**Паспорт доступности объекта социальной инфраструктуры и
предоставляемых на нем услуг**

1.1. Вид (наименование) объекта: Государственное автономное профессиональное образовательное учреждение Свердловской области «Верхнепышминский механико-технологический техникум «Юность». Здание Учебного корпуса.

АКТ обследования объекта социальной инфраструктуры и предоставляемых на нем услуг

I. Результаты обследования:
1. Территории, прилегающей к зданию (участка)
УЧЕБНЫЙ КОРПУС

БЛОК ФОТО №10

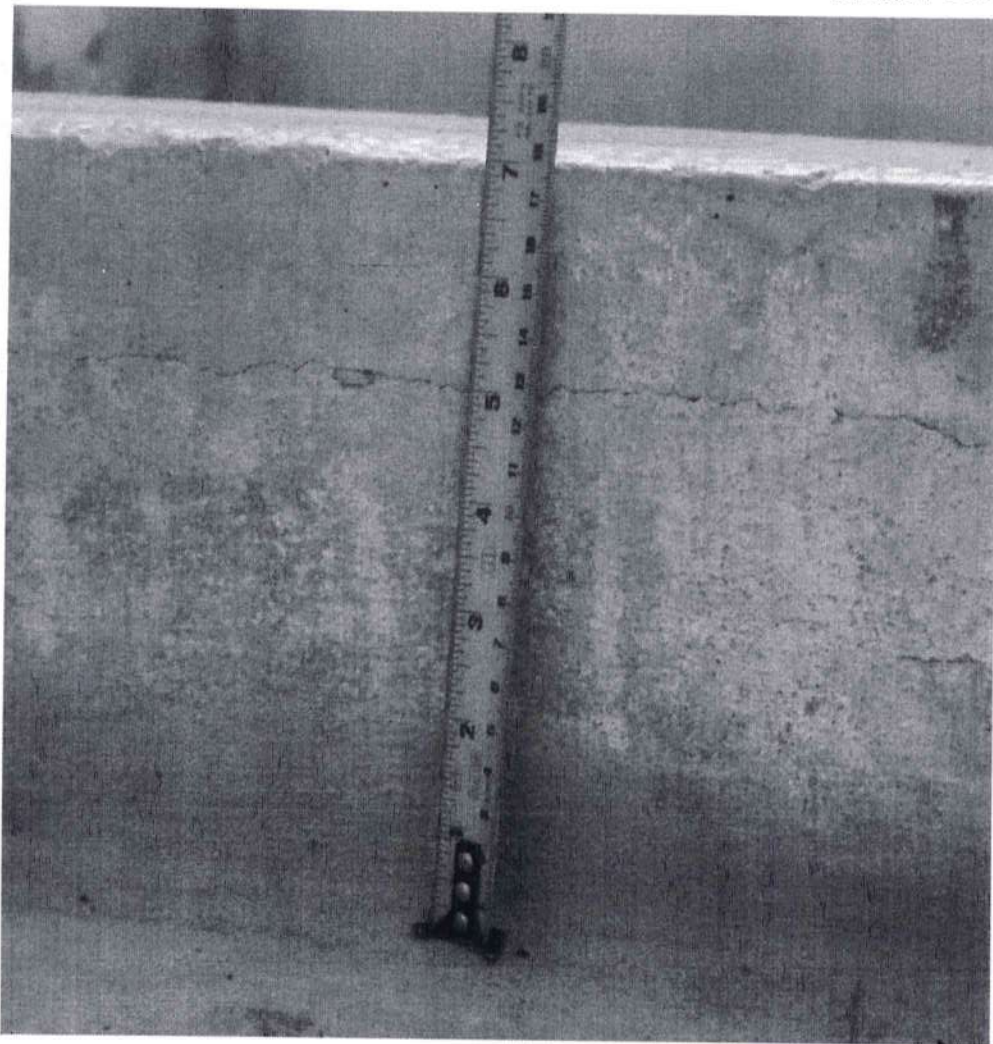
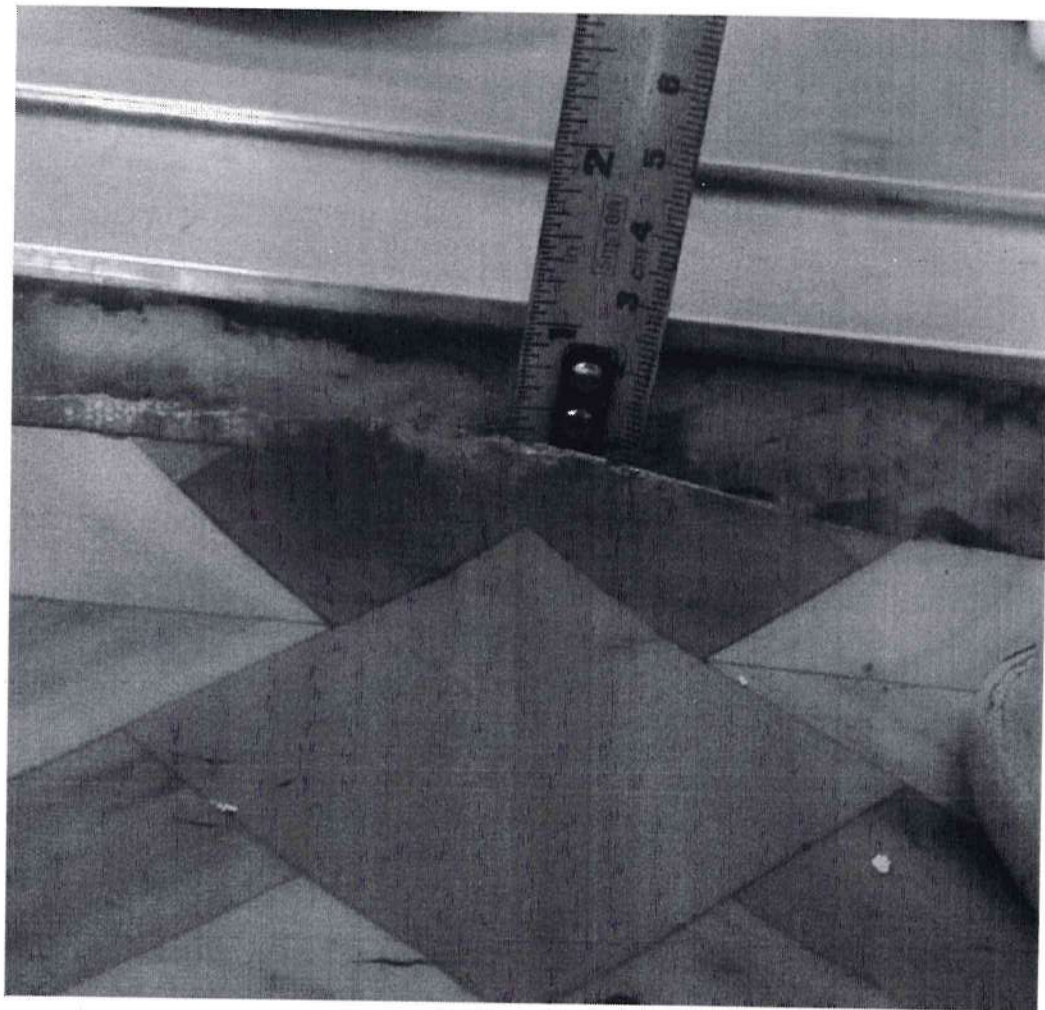
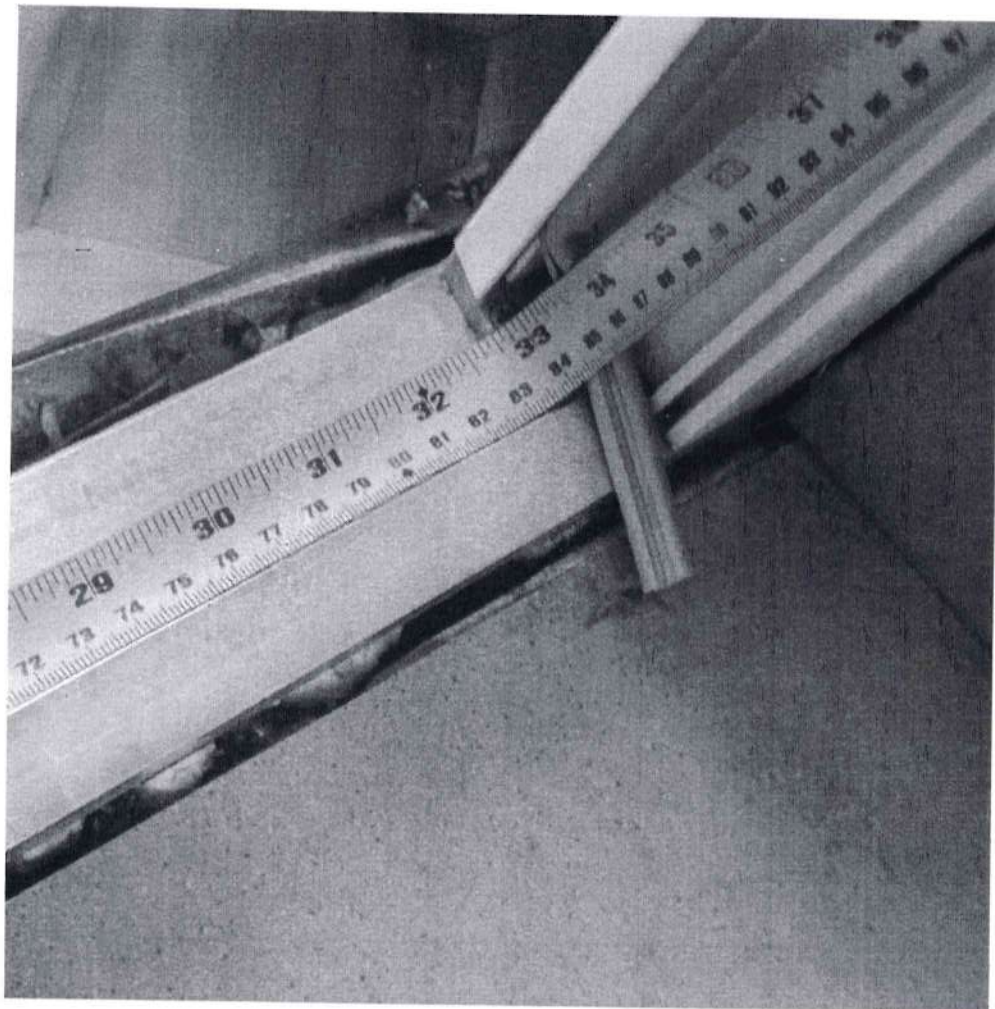
помещений.			помещений.
3.6	Пути эвакуации (в т.ч. зоны безопасности)	есть	3	10	Эвакуационный выход не соответствует установленным требованиям. Отсутствуют перила на путях эвакуации. Имеются пороги и перепады. На проступях нижней и верхней ступеней эвакуационной лестницы отсутствует контрастная фотолюминесцентные полосы.	все	Параметры путей эвакуации следует принимать по 6.2.19 – 6.2.32 СП 59.13330.2020: Доступность зданий и сооружений для маломобильных групп населения	Увеличение ширины дверей путей эвакуации. Нанесение контрастных (фотолюминесцентных) полос на проступях нижних и верхних ступеней. Обеспечить контрастность поручней лестниц путей эвакуации.
	ОБЩИЕ требования к зоне	-	-	-	-	-	-	-

БЛОК ФОТО №11

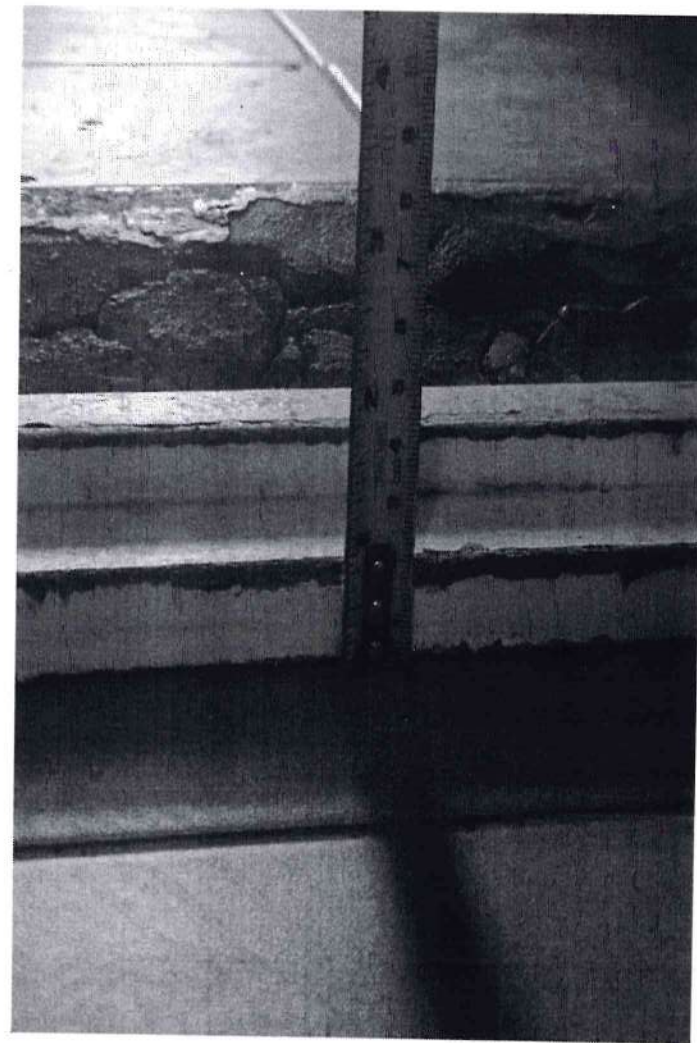
4.1	Кабинетная форма обслуживания	есть	3	11	Дверные проемы имеют пороги, не соответствующие требованиям. Отсутствие технических средств связи, информации и сигнализации, доступные для МГН.	все	Параметры информационных устройств, средств и их систем следует принимать по п.7 СП 35-101-2001: Проектирование зданий и сооружений с учетом доступности для маломобильных групп населения. Общие положения. Параметры дверей (внутри здания) следует принимать по 6.2.4 СП 59.13330.2020: Доступность зданий и сооружений для маломобильных групп населения	Устранить перепады и пороги в дверных проемах. Установить информирующие технические средства.
